MPE720 Ver.7.37 バージョンアップ情報

1.1 Ver.7.37 バージョンアップ情報

MPE720 Ver.7.36 → Ver.7.37 の機能追加・改善項目は次の通りです。

【並列回路のコンパイルについて】

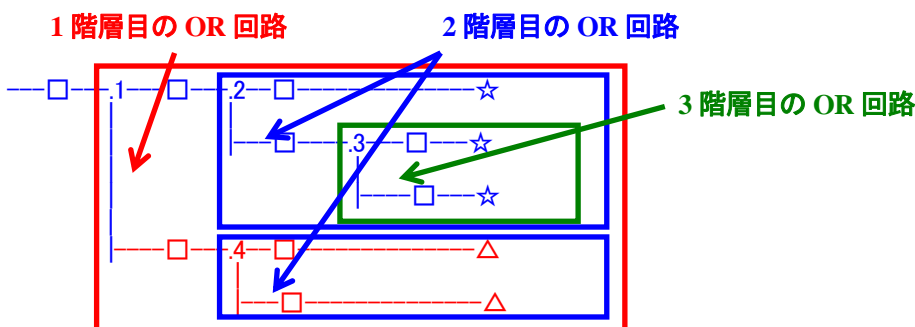
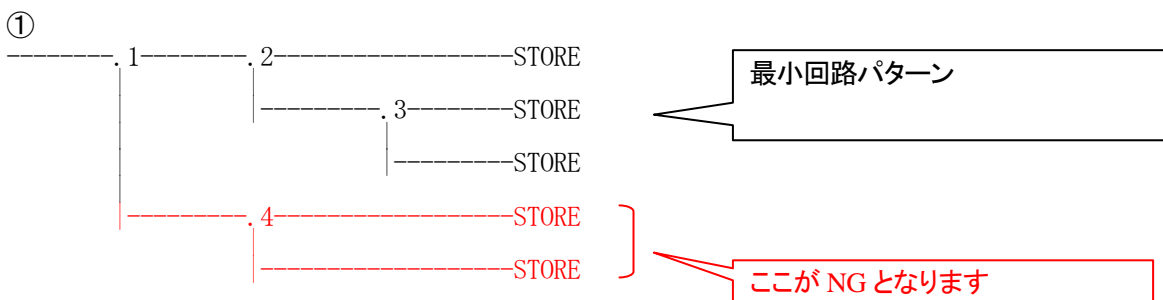
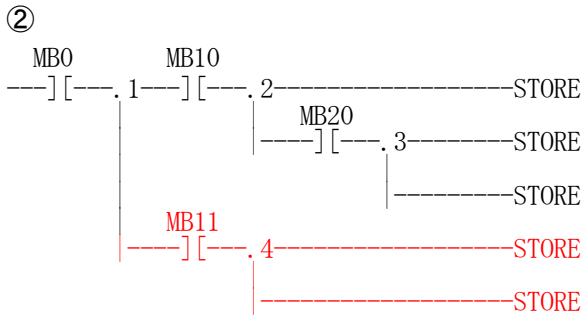
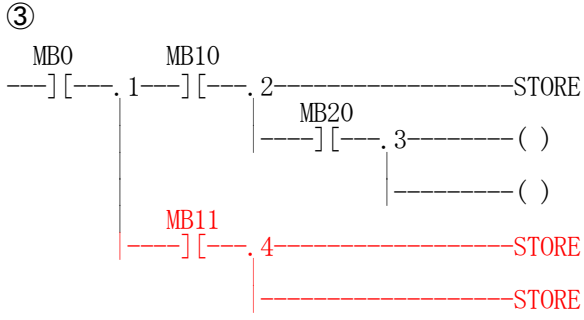
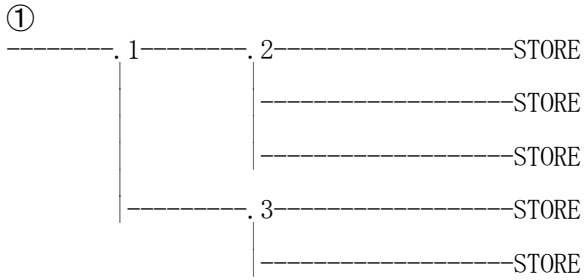
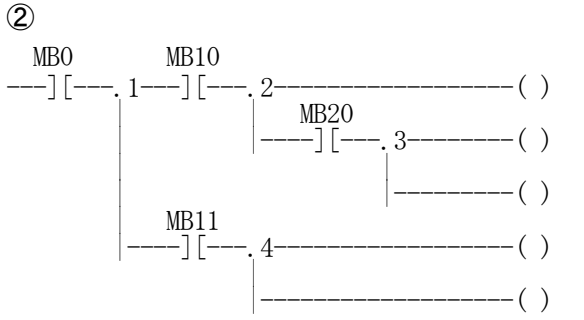
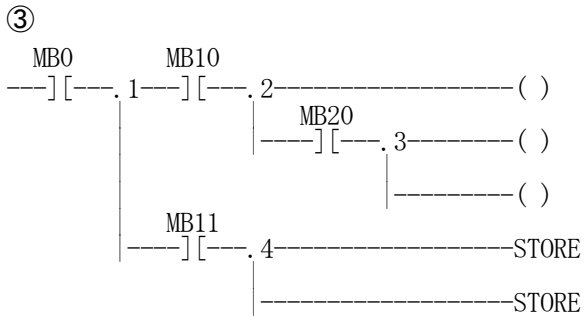
MPE720 Ver7.23以前のMPE720 Ver7のラダープログラムにおいて、並列回路を使用した場合、以下の現象が発生することがあります。

下記のパターンを含む回路を作成した場合に、1階層目のOR回路の下側の回路が、本来、1階層目のOR回路の前にある条件命令を受けて、動作しなければならないところをその条件を受けずに動作してしまう現象がありました。

最小回路パターンに条件命令(A接点など)があっても NG

ここが NG となります

ここに1つでもブロック命令(STORE命令など)があると NG

ここが NG となります

現象が発生した場合は、MPE720 Ver7.24以降のMPE720 Ver7で、該当のラダープログラムについて、再コンパイルを実施してください。

または、「コンパイル」メニューの「プログラムの全コンパイル」を再度、実施してください。

No. 1 SigmaWin+融合機能を実現しました。

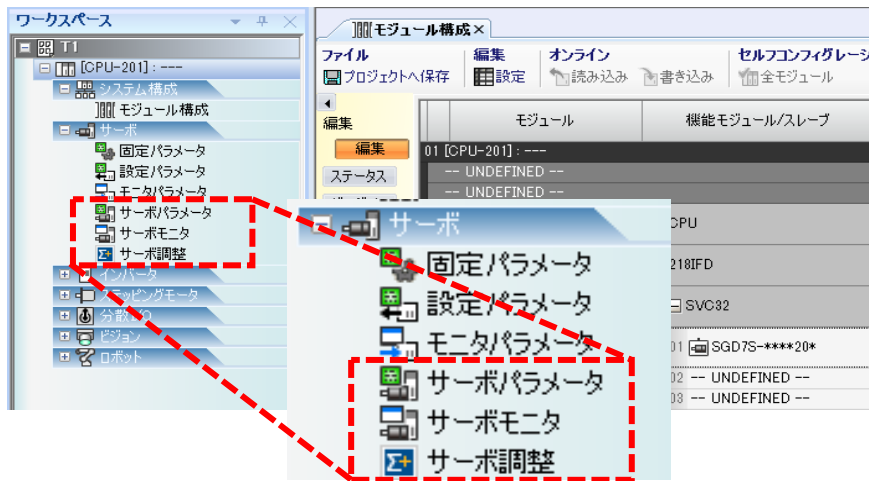
MPE720 Ver.7 と SimgaWin+ Ver.7 の機能連携を実現しました。

1. 下記のシリーズのサーボパックについて、MC-Configurator の各パラメータ画面で編集、モニタ、サーボ調整が可能でしたが、SigmaWin+ Ver.7 の機能を使用するように変更しました。

2. 下記 2 つの機能の改善を行いました。

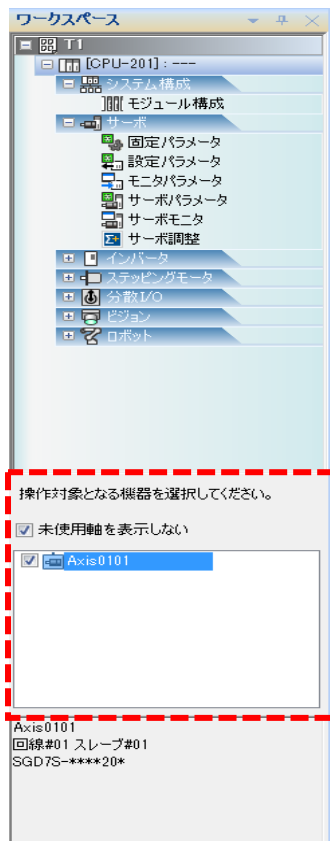
- ・ワークスペース画面内で軸割付選択を可能にしました。

・マイツールの SigmaWin+ Ver.5 ランチャーをデフォルト非表示に変更しました。

No.2 サーボ一体型コントローラの Sigma-7C を追加しました。

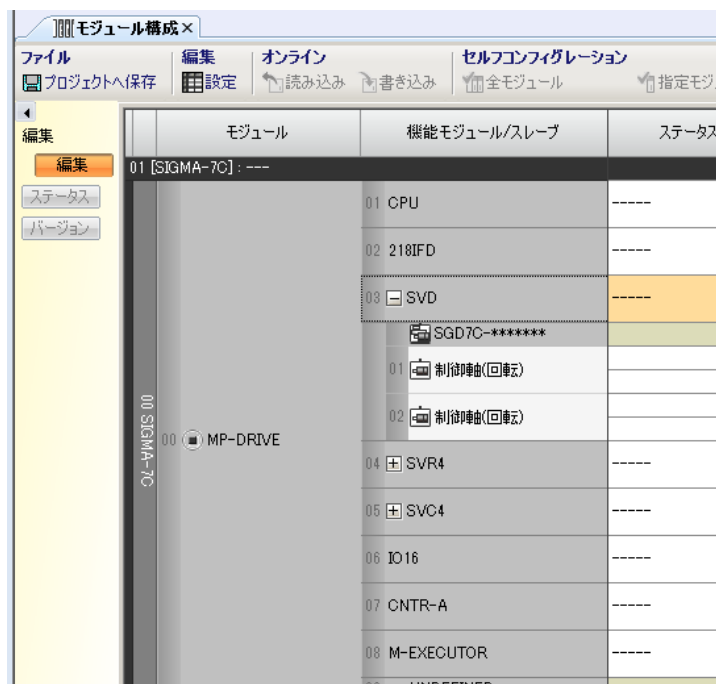
Sigma-7C 特有機能として、以下の変更を行いました。

1. 内蔵モーションモジュールに SVD モジュール
 - ・印刷機能
 - ・モーションレジスタの変更(SVC→SVD)

番号	SVC	SVD
OWxx06	M-Ⅲベンダ固有サーボコマンド出力信号	サーボコマンド出力信号
ILxx28	M-Ⅲサーボコマンド入力信号モニタ	サーボコマンド入力信号モニタ
ILxx2A	M-Ⅲサーボコマンドステータス	非表示
ILxx2C	M-Ⅲコマンドステータス	非表示

1. モジュール構成定義画面

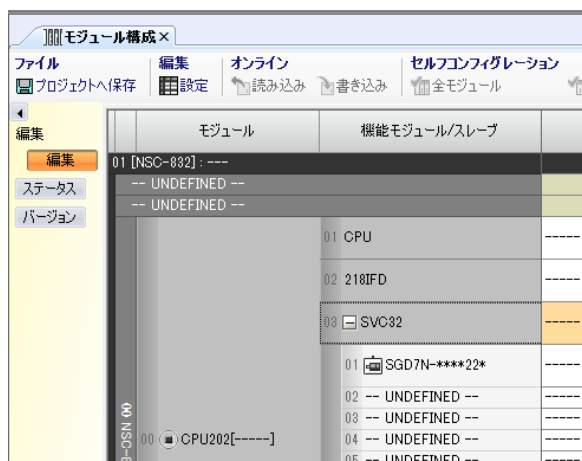
MC-Configurator のモジュール構成定義画面において、MECHATROLINK-ⅢのΣ-7シリーズの複巻制御ユニットの割り付けが可能となるように変更しました。

2. 固定、設定、モニタパラメータ画面の追加

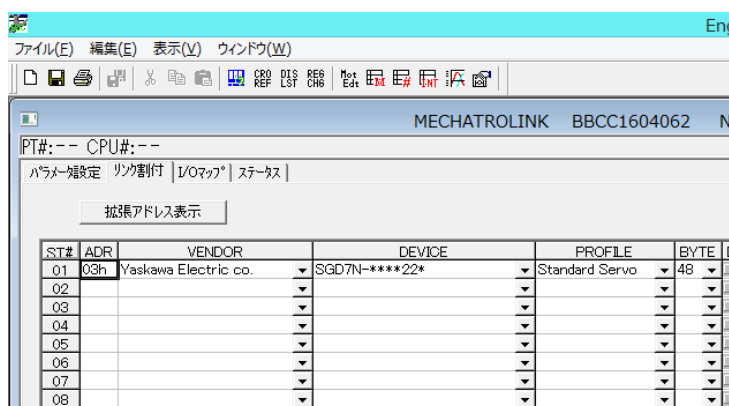
MECHATROLINK-ⅢのΣ-7シリーズの複巻制御ユニットの固定、設定、モニタパラメータを設定する詳細設定画面を追加しました。
